规划总平面图

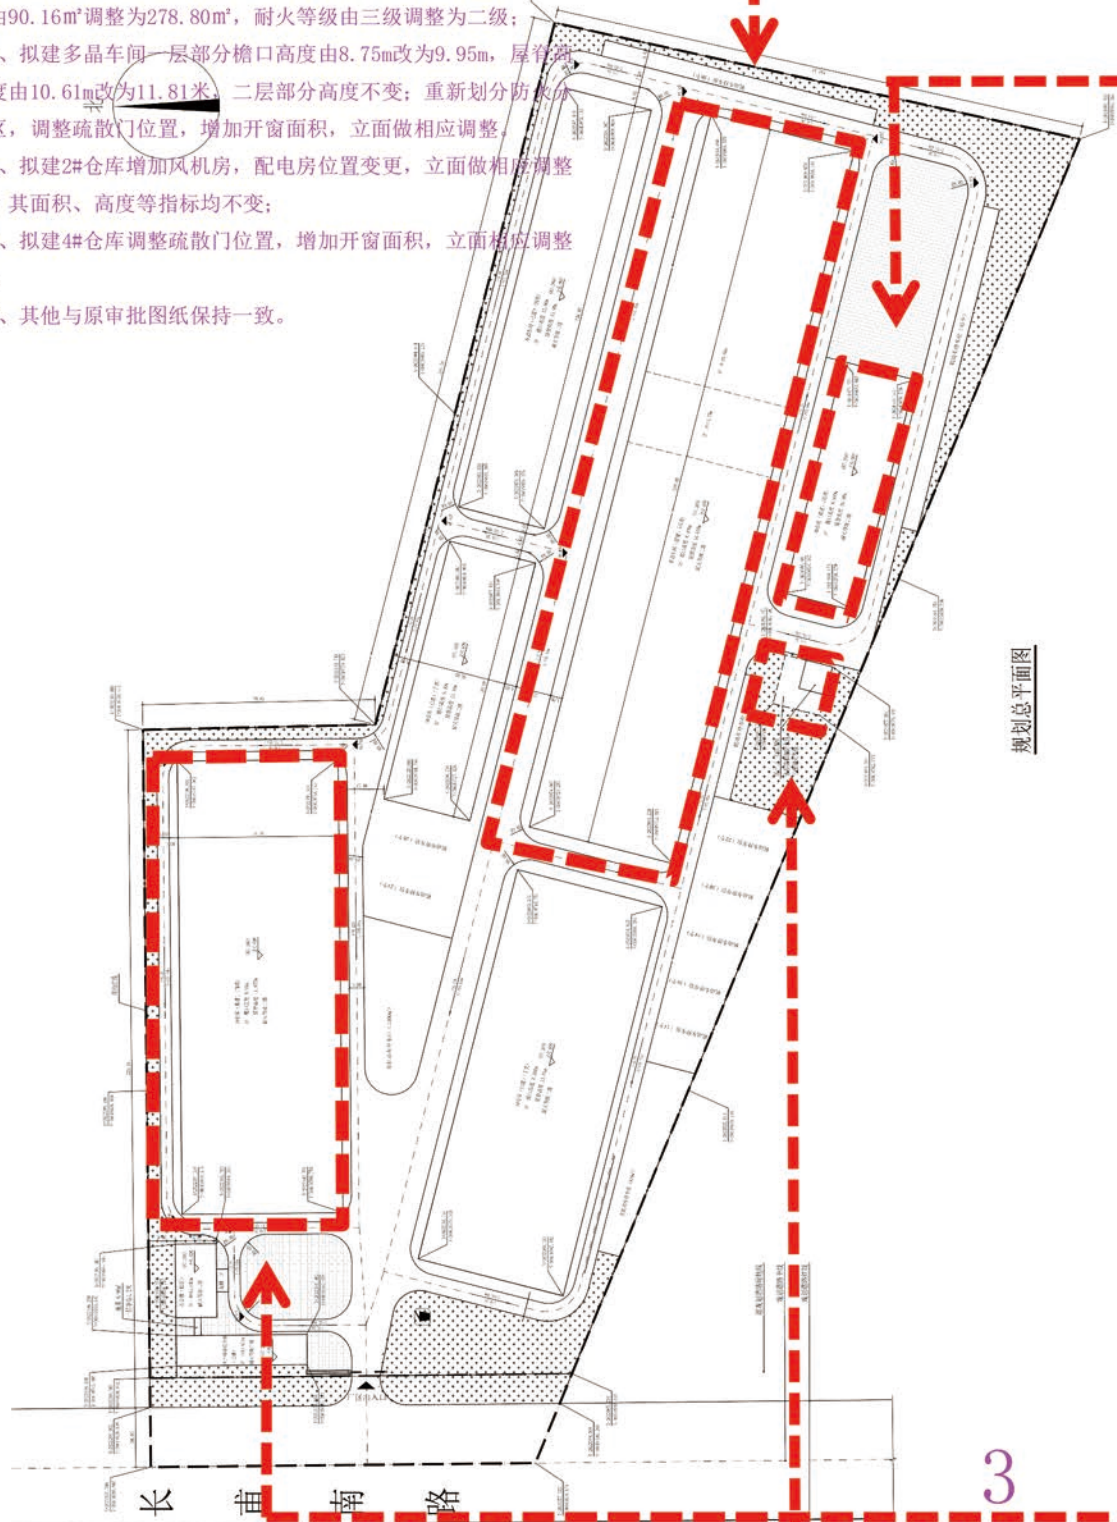
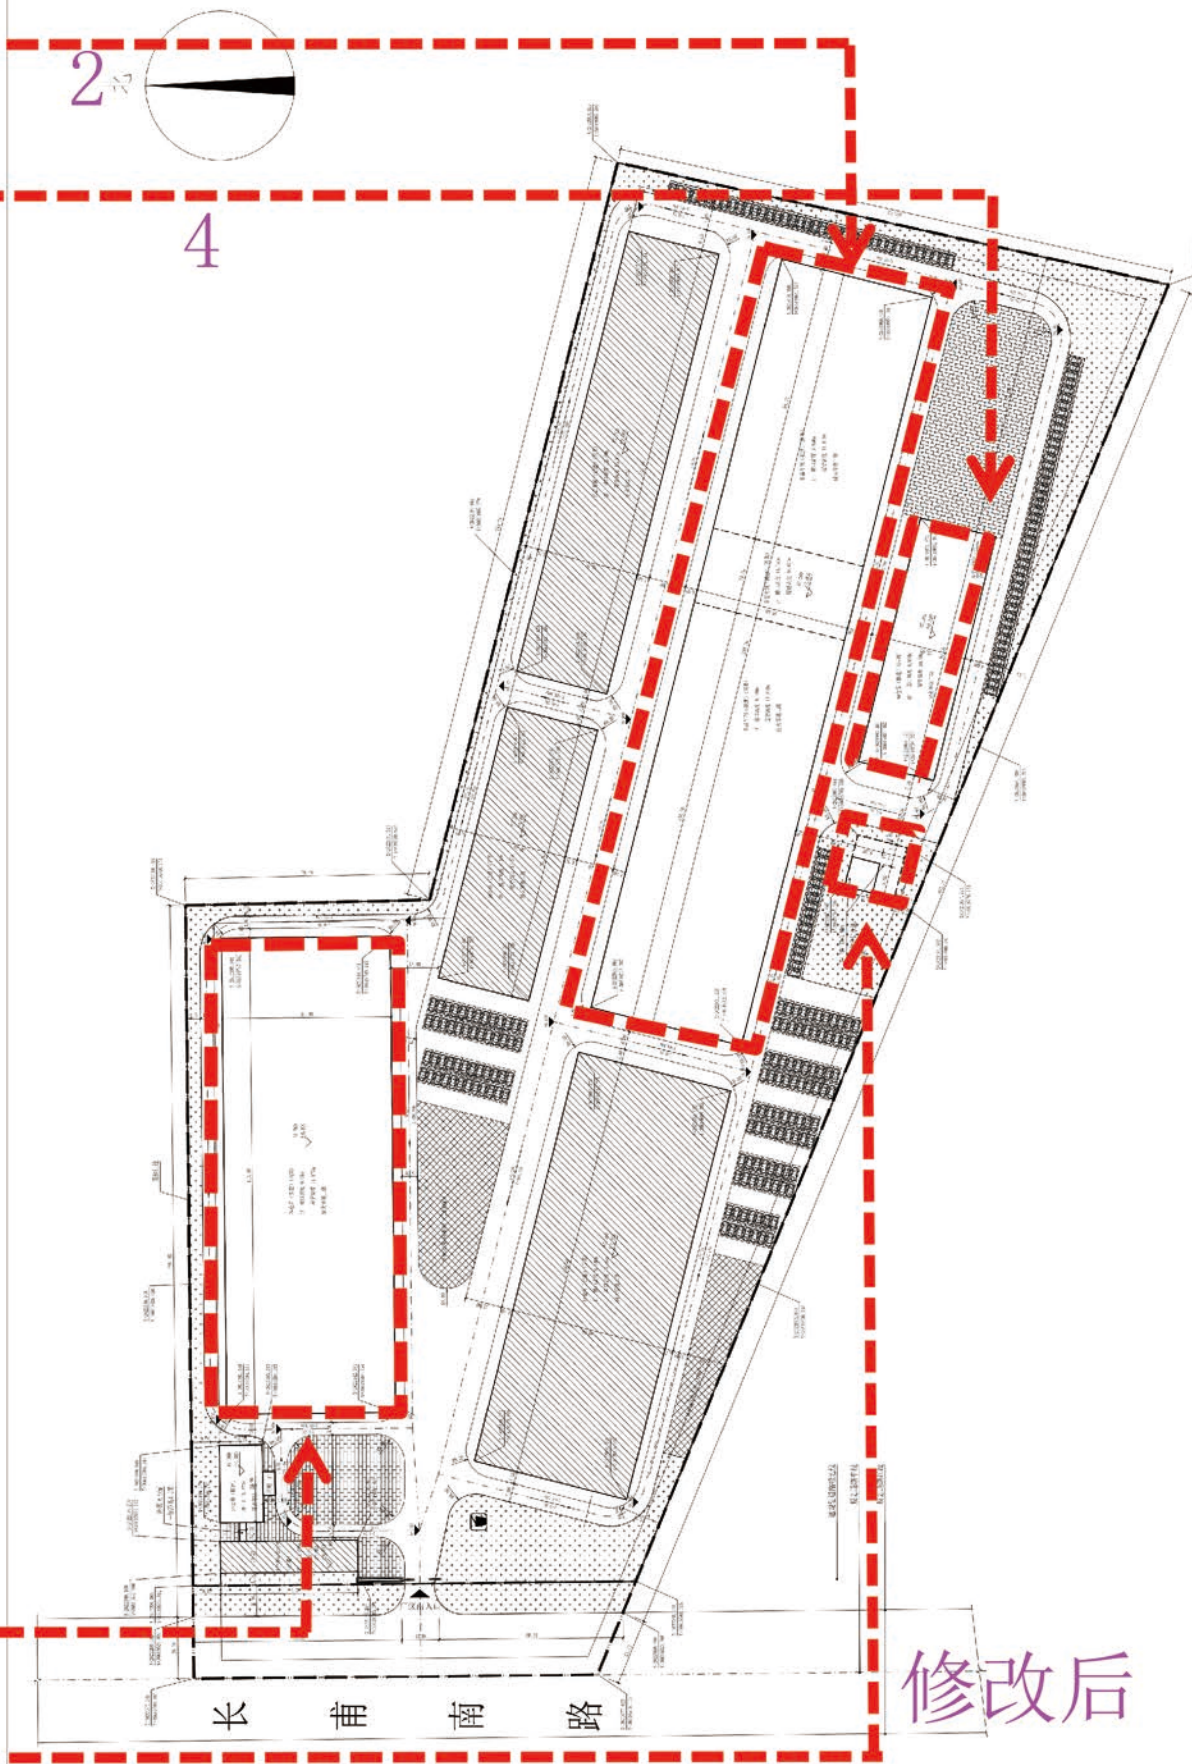
- 1、拟建水泵房（消防水池）位置顺时针旋转180度，占地面积由90.16m²调整为278.80m²，耐火等级由三级调整为二级；
- 2、拟建多晶车间一层部分檐口高度由8.75m改为9.95m，屋脊高度由10.61m改为11.81米，二层部分高度不变；重新划分防水分区，调整疏散门位置，增加开窗面积，立面做相应调整。
- 3、拟建2#仓库增加风机房，配电房位置变更，立面做相应调整，其面积、高度等指标均不变；
- 4、拟建4#仓库调整疏散门位置，增加开窗面积，立面相应调整。
- 5、其他与原审批图纸保持一致。
